# ***FM33LE0A 系列 低功耗 MCU***

勘误表

2022. 12

#### 2.2.1 ADC 在转换序列结束后产生一次冗余转换

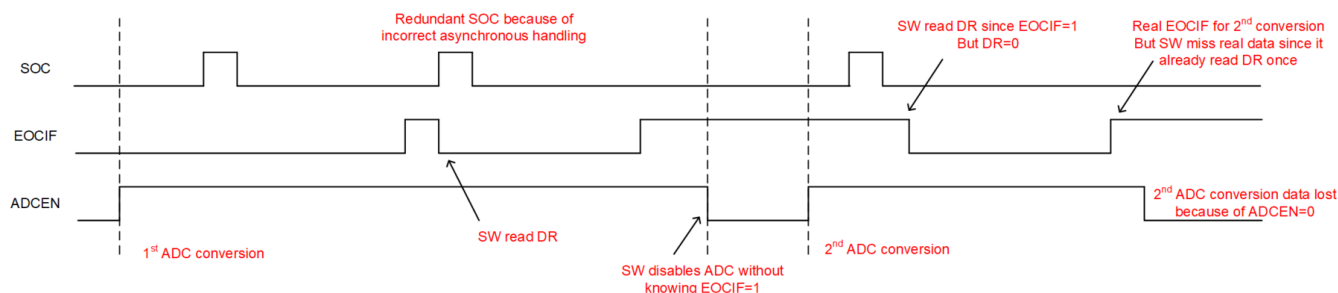
由于异步时钟处理不当，有一定概率会在转换序列结束后（当前序列使能的通道全部转换结束），软件读取最后一个转换结果时（下图“SW read DR”位置），产生一次冗余的转换，并导致 EOCIF 标志置位。如果软件不注意这一点，可能造成错误的行为。

出错的波形示意图如下：
